Städtebaulicher Entwurf

Weiterentwicklung des Wettbewerbsentwurfes (1)

Wohnhöfe (bereits vorgestellt)

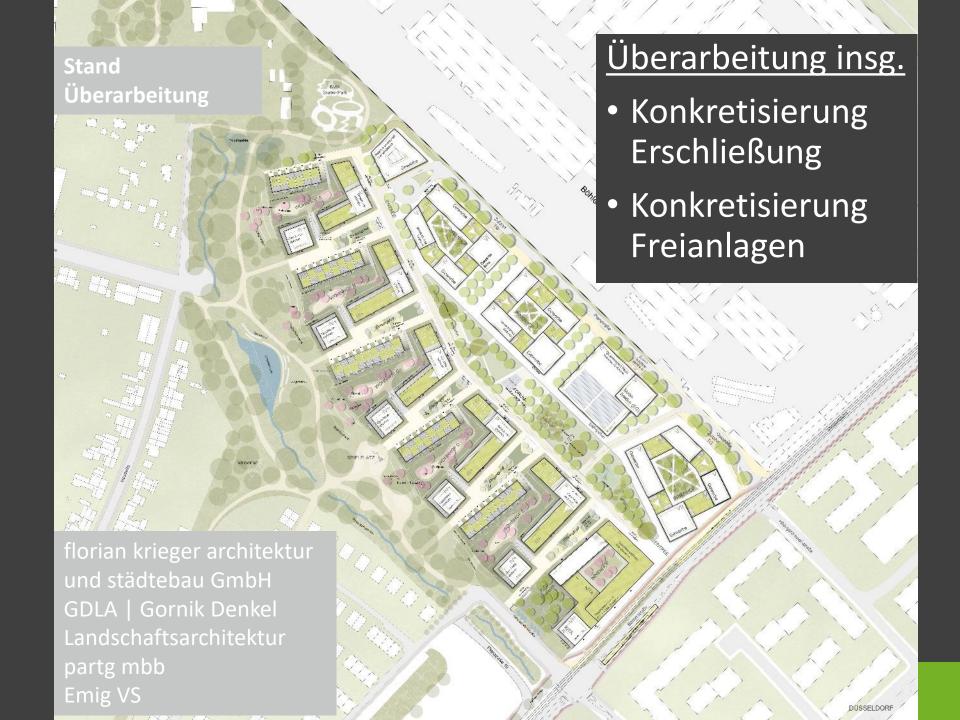
- L-Gebäude sowie
 Punktgebäude werden verbreitert und erhalten teils ein Staffelgeschoss
- Townhouses werden in der Tiefe verringert und II-geschossig + Staffelgeschoss
- Gilt analog für alle Wohnhöfe
